ПЛАН
совершенствования конструкции и эксплуатационных характеристик
БТР- 82А (АМ)

ПЛАН

совершенствования конструкции и эксплуатационных характеристик БТР-82А (АМ)

**Установка стопора
открывания крышки
люка**

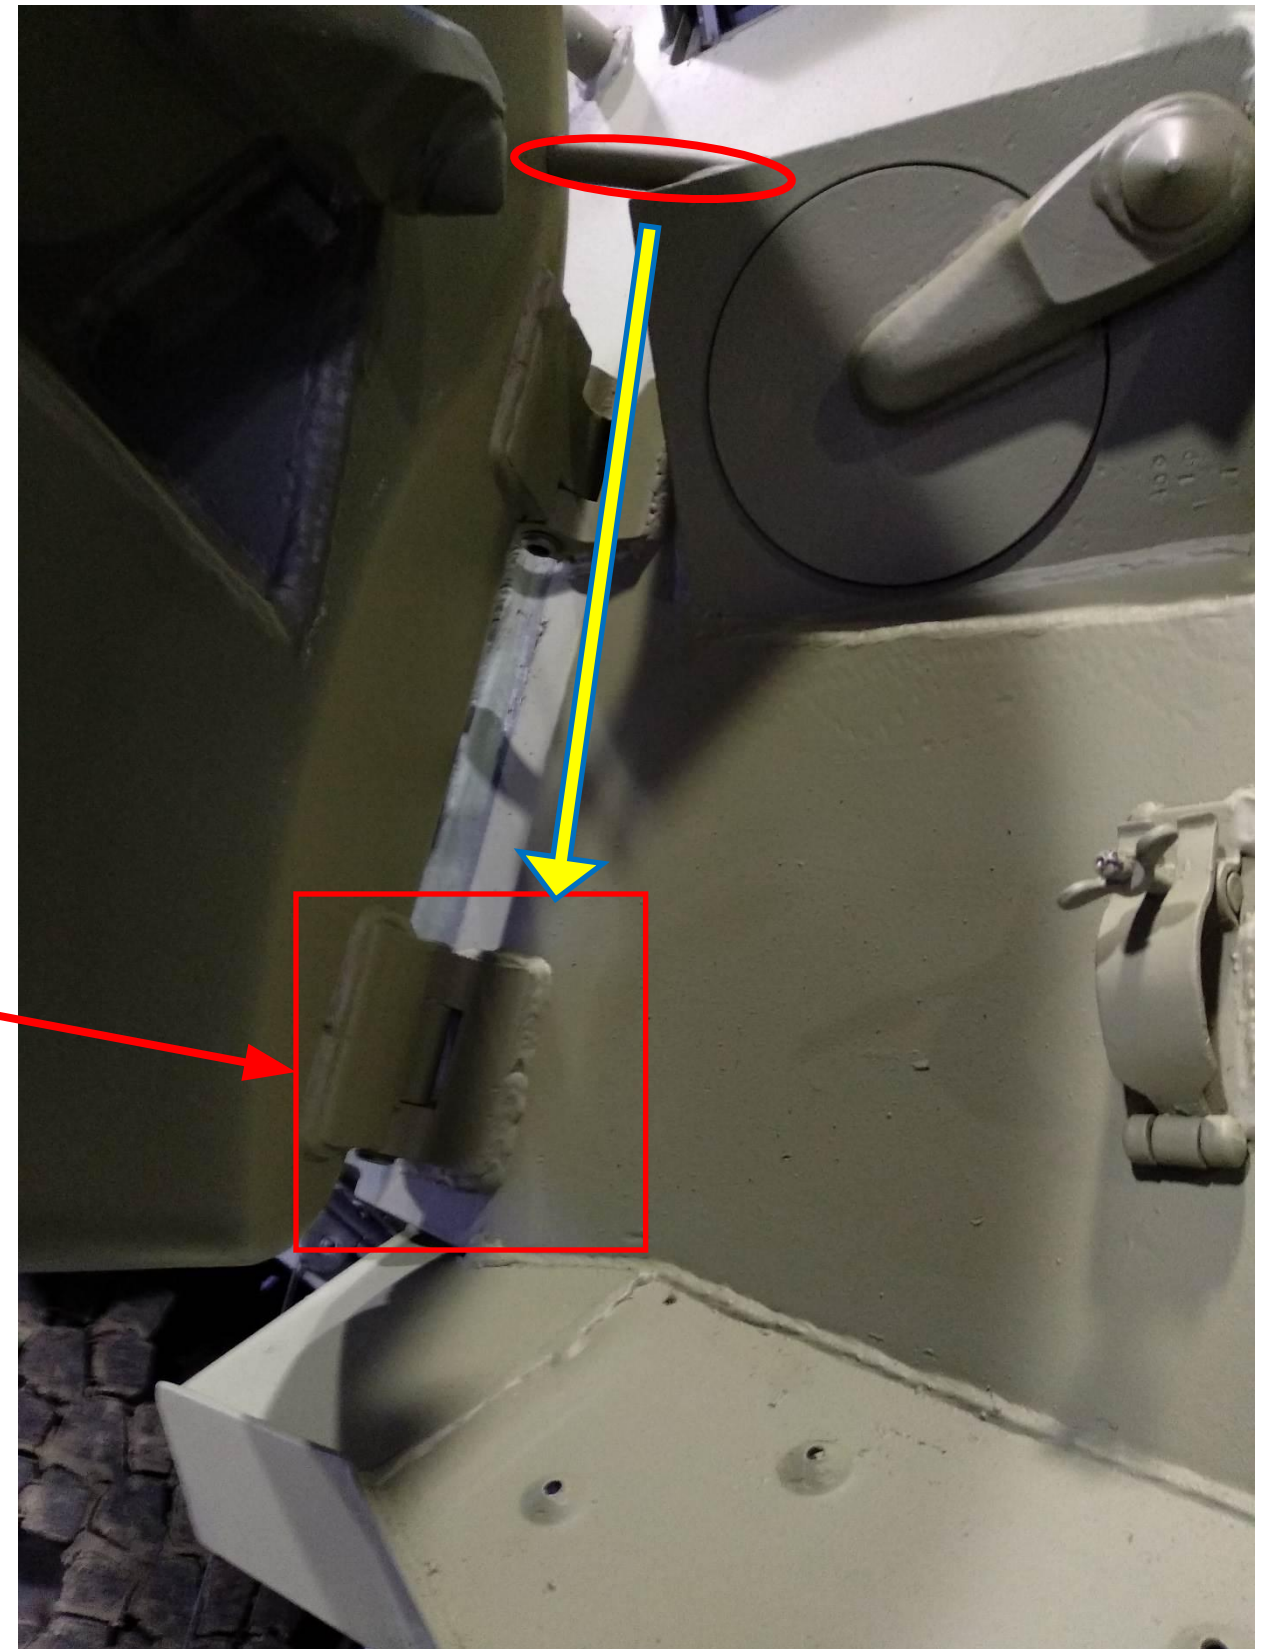
Образование трещин на верхних створках боковых дверей

Установить второй упора в районе нижней петли верхней створки боковой двери.

Установка видеокамер. Схема обзора.

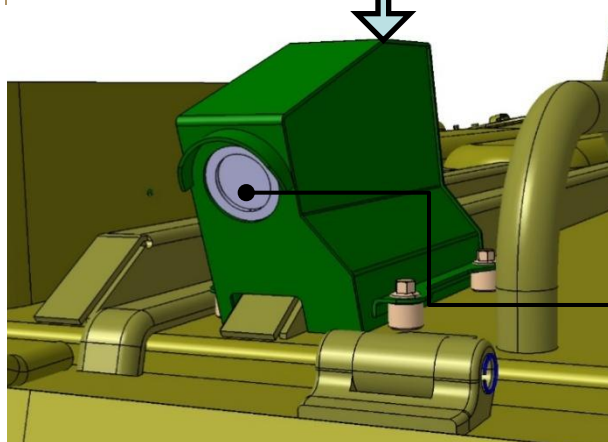
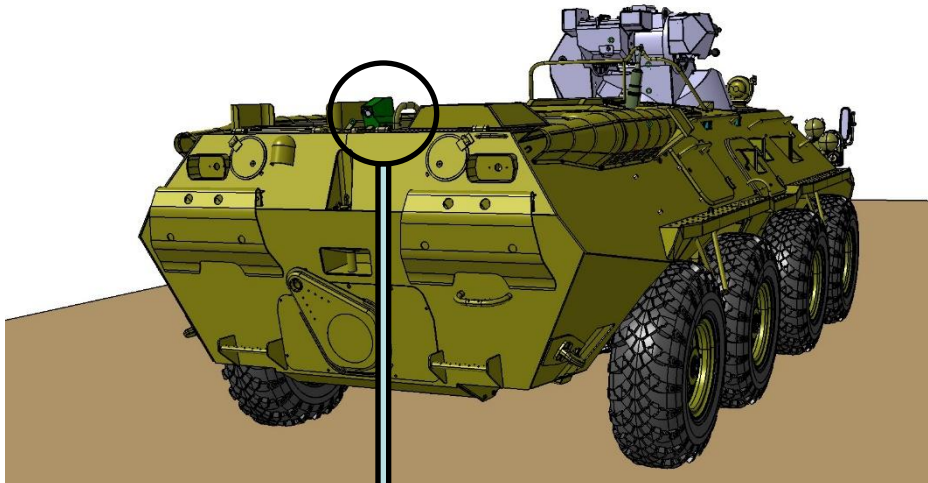
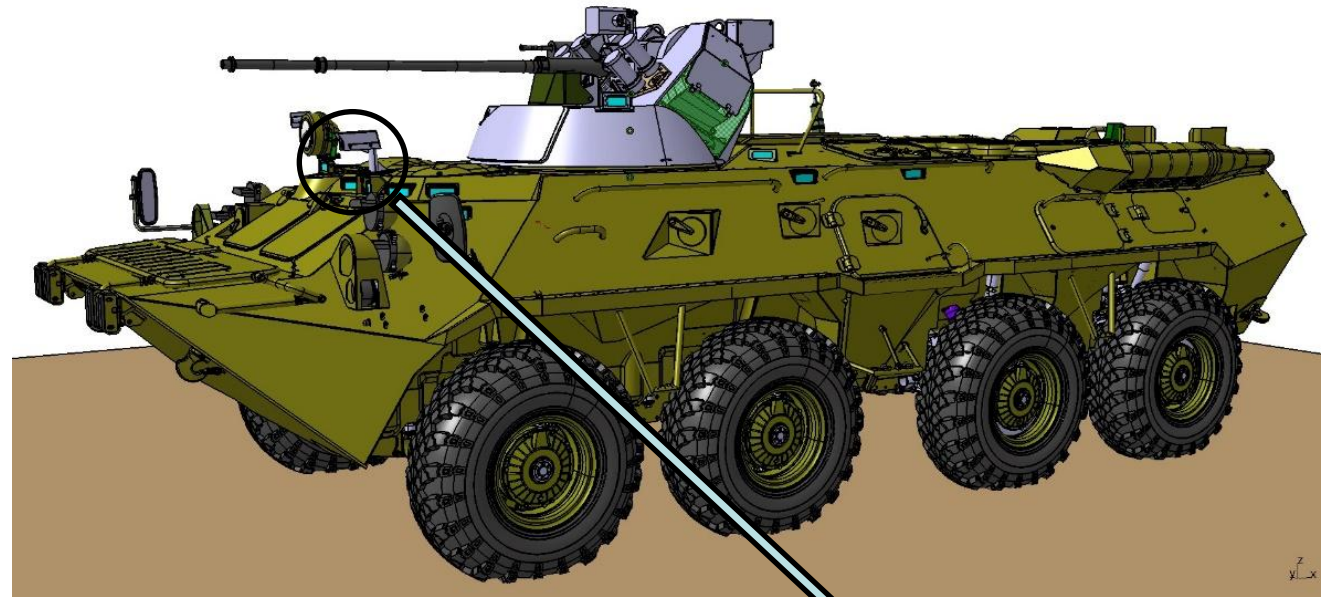
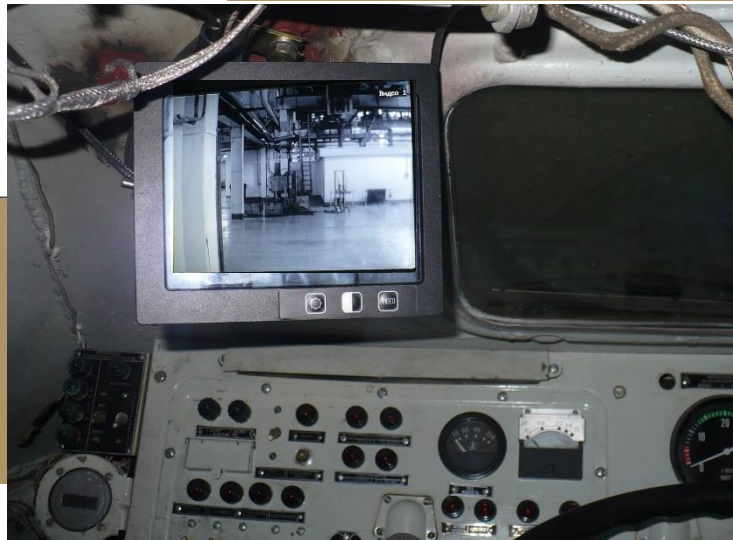
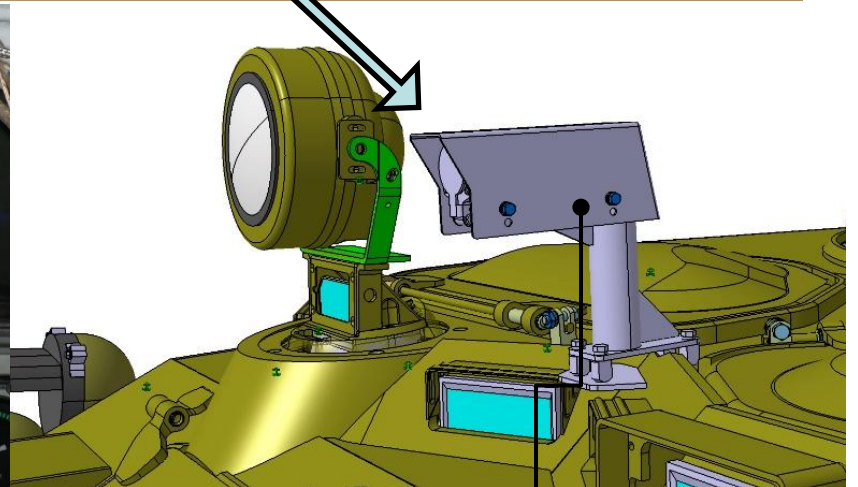
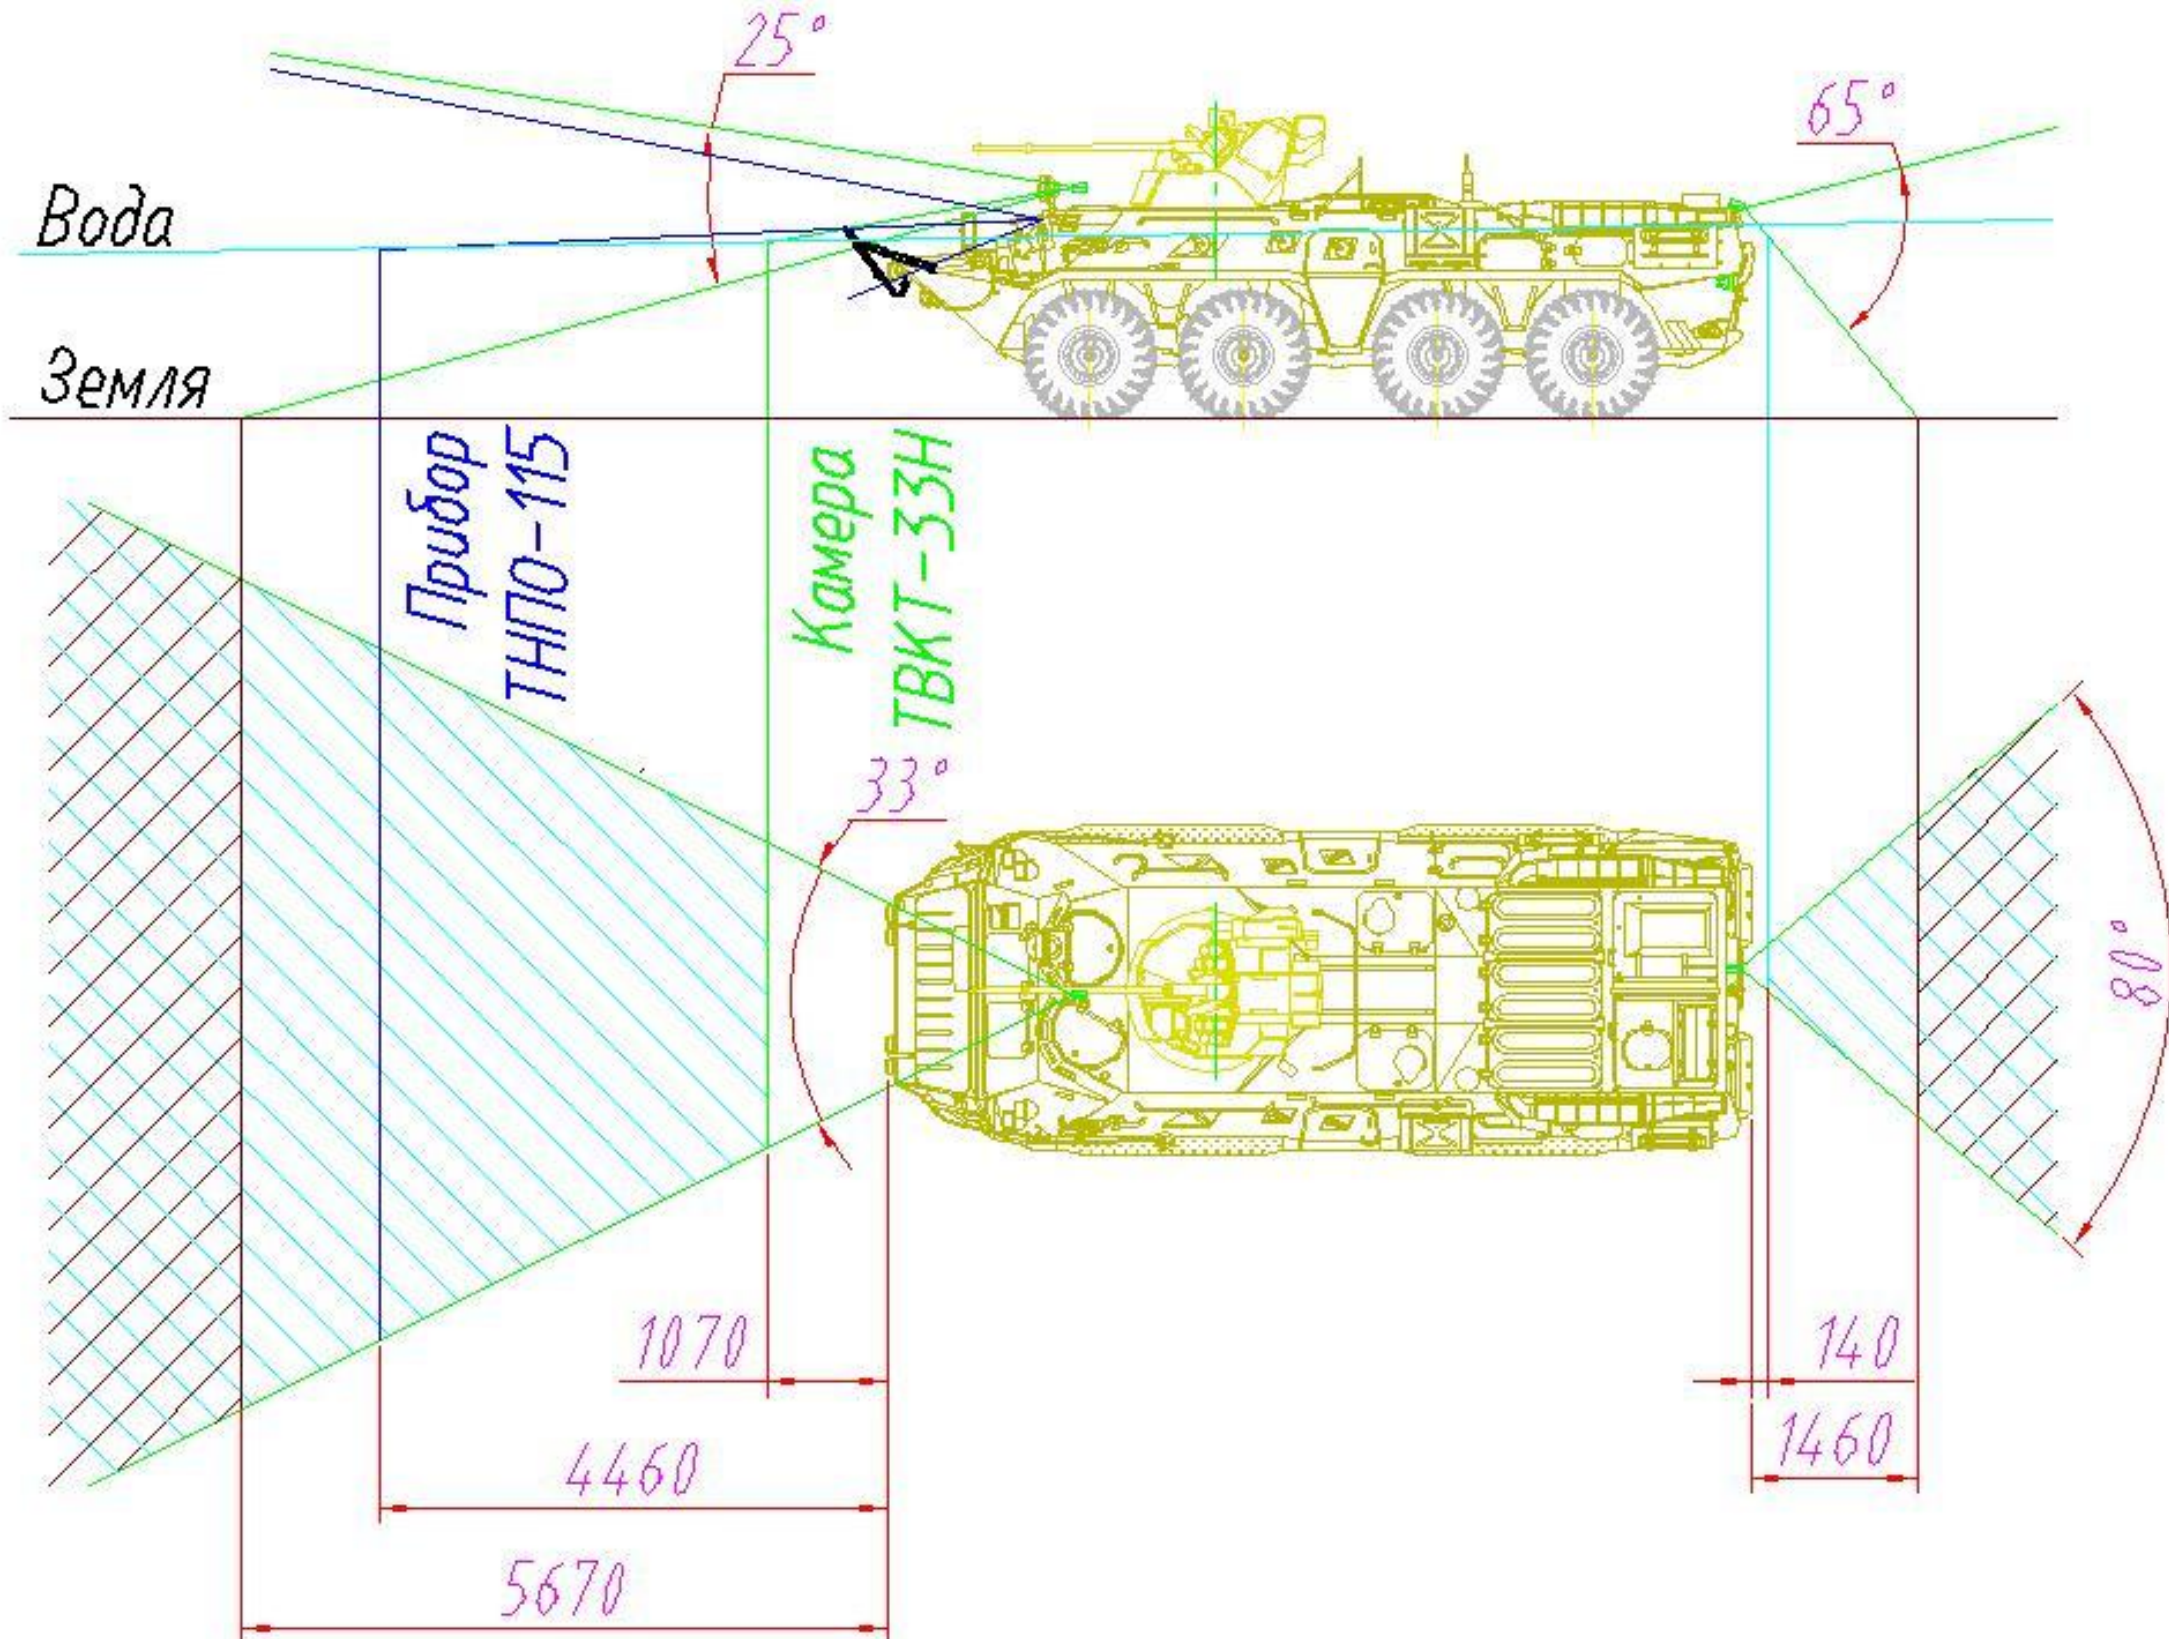
Отсутствие видимости ориентиров при осуществлении загоризонтной высадке подразделений морской пехоты приводит к потере направления движения на плаву и как следствие места высадки на берег

Провести работы по установке обзорного видеокomплекса.

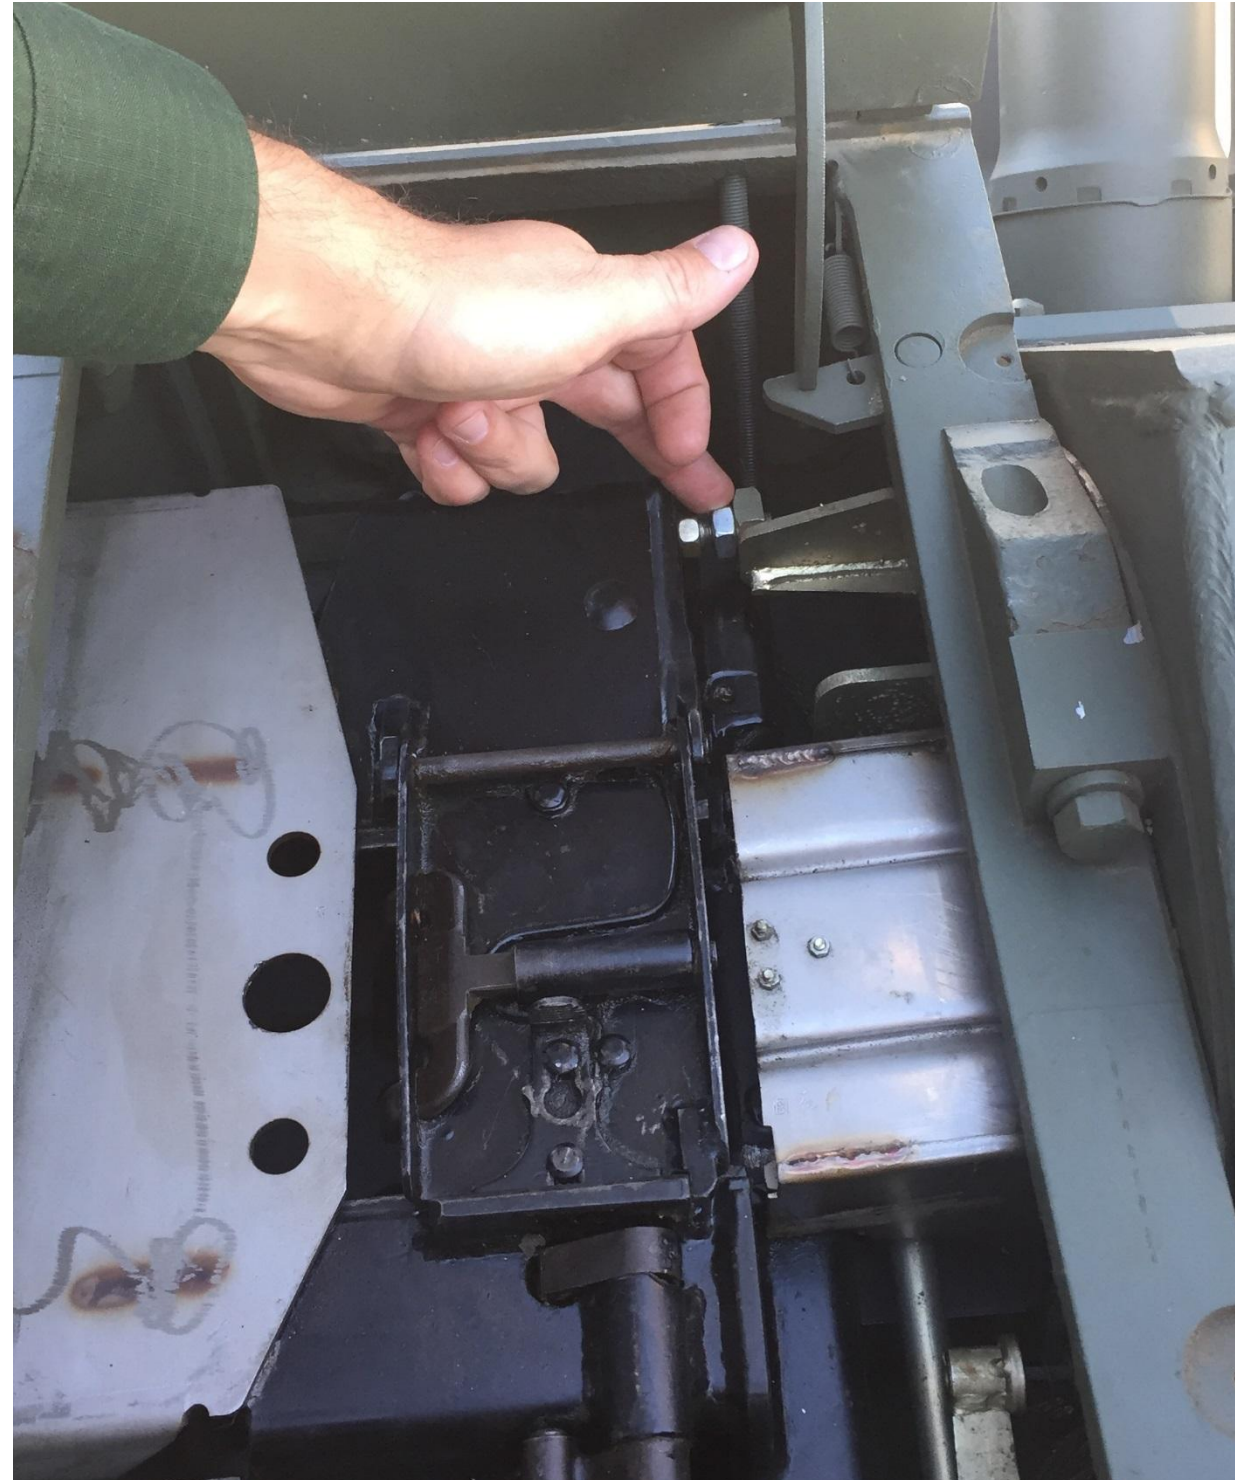
Недостаточно надежная контровка прижимных болтов люльки пушки 2А72

Пушка в люльке крепится в 2-х местах: впереди – затяжкой амортизатора, и сзади – установкой зажимов. Болты крепления контрятся шплинт-проволокой.

Кроме того в конструкции установки пушки имеется 2 места с регулируемыми ограничительными упорами: болты крепления левого упора (ориентир – направление выстрела) контрятся шплинт-проволокой; упорные болты (впереди - справа) контрятся контргайками.

Уточнить в руководстве по эксплуатации боевого отделения порядок работ при демонтаже пушки.

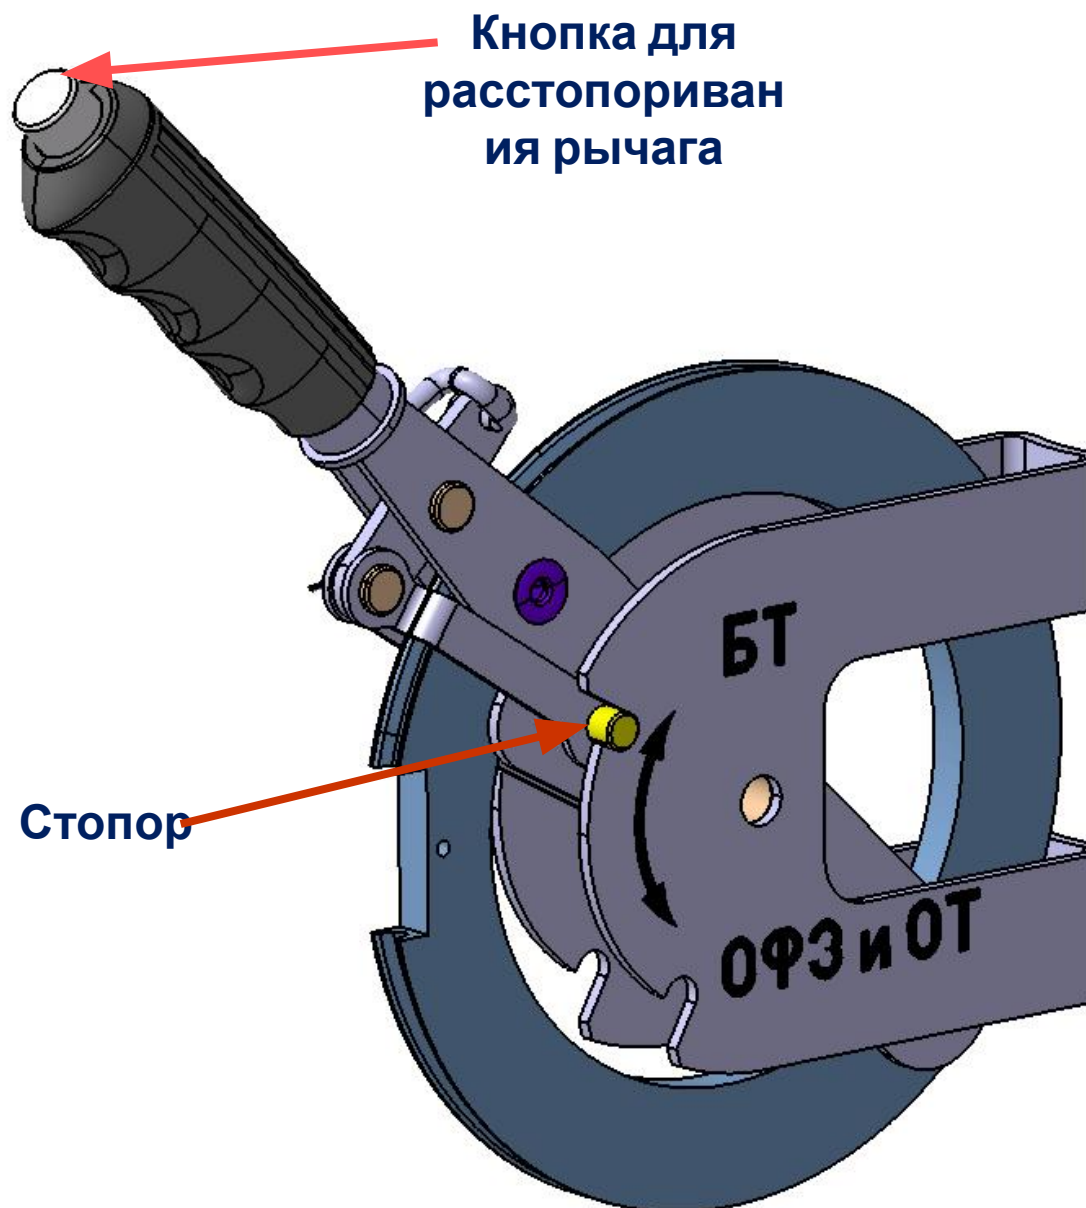
Недостаточная надежность работы тросового привода переключения подачи ленты (зафиксированы задержки при стрельбе из пушки 2А72 в связи с недовключением подачи из-за механического воздействия на привод при посадке наводчика)

1. Подготовить проект извещения по введению в конструкцию фиксатора рычага переключения подачи ленты

2. Провести макетирование измененного привода с участием 154 ВП МО РФ и 3378 ВП МО РФ.

3. Выпустить извещение.
